DODATEK Č. 3
KE SMLOUVĚ O DÍLO
uzavřené dne 20. 6. 2018
podle ust. § 2586 a násl. zák. č. 89/2012 Sb., občanský zákoník

Smluvní strany se dohodly, v souladu s ustanovením čl. XII. Závěrečná ustanovení odst. 4, na uzavření tohoto dodatku č. 3 ke smlouvě o dílo (dále jen „SoD“) na realizaci akce: „Komorní Hrádek – oddělení kanalizace – realizace I. etapy“ uzavřené mezi výše uvedenými smluvními stranami dne 20. 6. 2018. Tímto dodatkem č. 3 se smlouva mění a doplňuje takto:

ZMĚNOVÝ LIST		Číslo ZL: 1
Zhotovitel:	UCHYTIL s.r.o. K terminálu 7, 61900, Brno	
Změnový list vystavil:	Zhotovitel	
Datum: 28.11.2018		
Podepsaní zmocněnci potvrzují v souladu se Smlouvou o dílo tuto změnu rozsahu díla: Předmět změny: Změna výkopových a zemních prací, provedení přečerpávací šachty Popis a zdůvodnění změny: Z důvodu kolize nově budované splaškové kanalizace s teplovodním kanálem, který se nachází na nádvoří, bylo nutné upravit podélný profil kanalizace o 0,5m hlouběji. Z tohoto důvodu nebylo možné napojit tuto kanalizaci na stávající kanalizaci, tak aby bylo zajištěno řádné fungování splaškové kanalizace. Potrubí stávající kanalizace je v nižší hloubce než nově budovaná splašková kanalizace. Po nap

výkop východní větve od šachty S12-2 (pohled od S12-2):

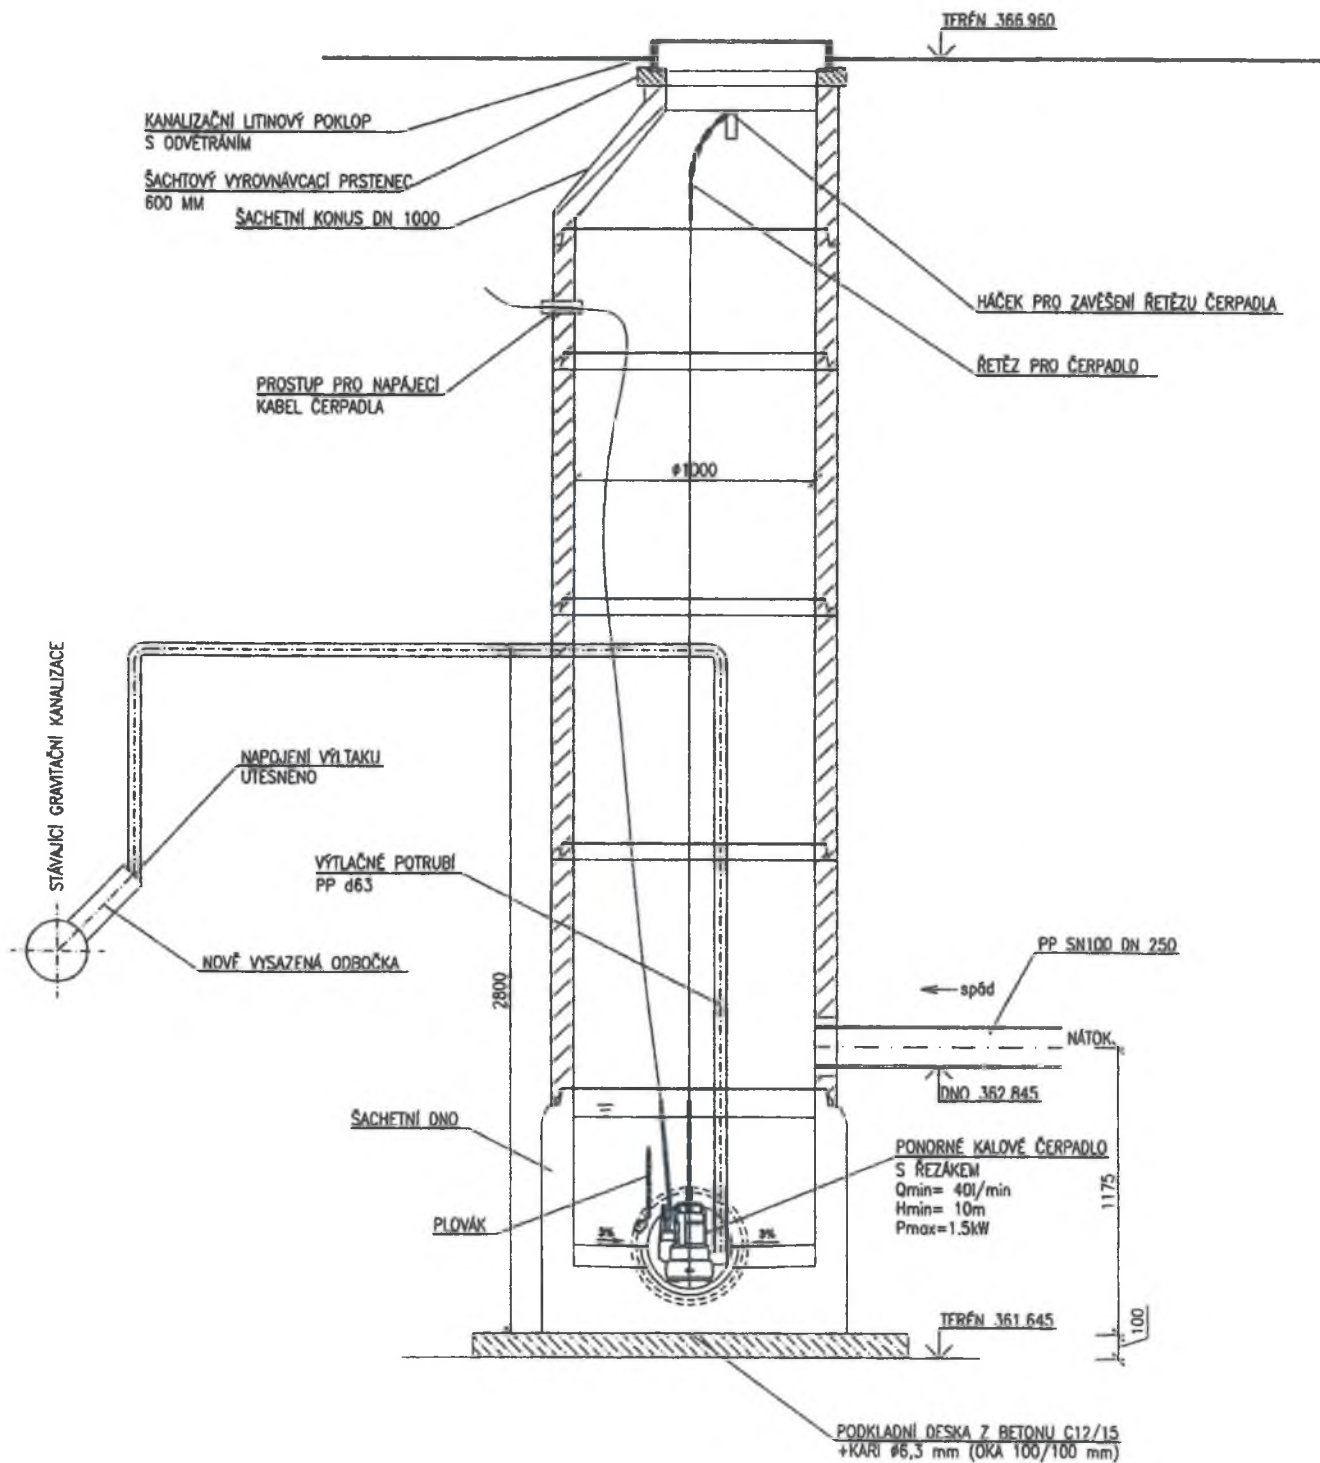
část od objektu k ohybu = navážky (GT1) v celém profilu

část od ohybu k S12-2:

0,0 – 0,40 GT1 navážky

0,40 – 2,00 GT4 navětralý granit

Obrázek 1 – Teplovodní kanál v kolizi s nově budovanou kanalizací

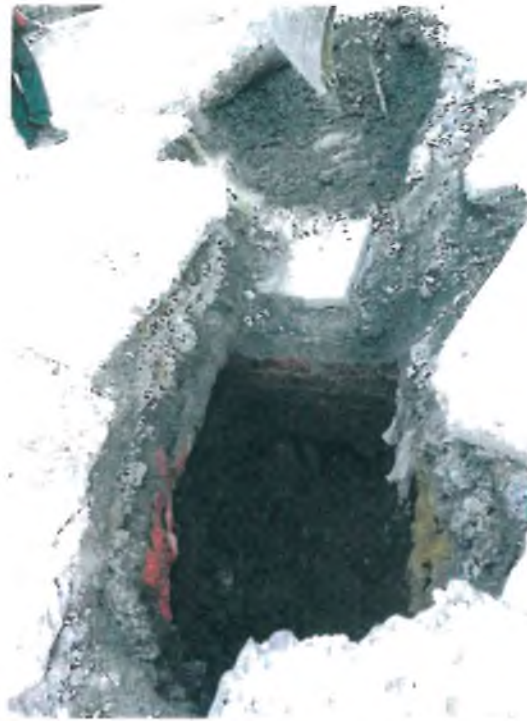
Během výkopových prací v části nádvoří byl nalezen nevytyčený podzemní kolektor v kolizi s projektovanou kanalizací, čímž došlo k úpravě hloubky a nutnosti přečerpání v místě styku se stávající kanalizací. Dále z důvodu větší hloubky výkopů zhotovitel narazil na třídu těžitelnosti horniny VI. Technický dozor stavebníka souhlasí s provedením prací nad rámec původního rozsahu v maximální výši uvedené v příložené nabídce tohoto oznámení.

Při zpracování projektové dokumentace bylo poskytnuto geodetické zaměření stávajících sítí uvnitř areálu zámku. V tomto zaměření nebyl vyznačen teplovodní kanál vedoucí přes nádvoří. Od správce sítě nebyly poskytnuty podklady od teplovodního kanálu, tudíž nemohl být vyznačen v projektové dokumentaci. Po provedení výkopových prací na nádvoří bylo rozhodnuto o posunutí nové kanalizace mimo trasu teplovodního kanálu a byl změněn podélný profil tak, aby bylo možné teplovodní kanál podkopat a podejít s novou kanalizací. V místě napojení na stávající kanalizaci z důvodu změny podélného profilu nové kanalizace a rozetapování stavby je nutné navrženou šachtu S12 přestrojít na přečerpávací. Souhlasím s navrhovaným řešením.
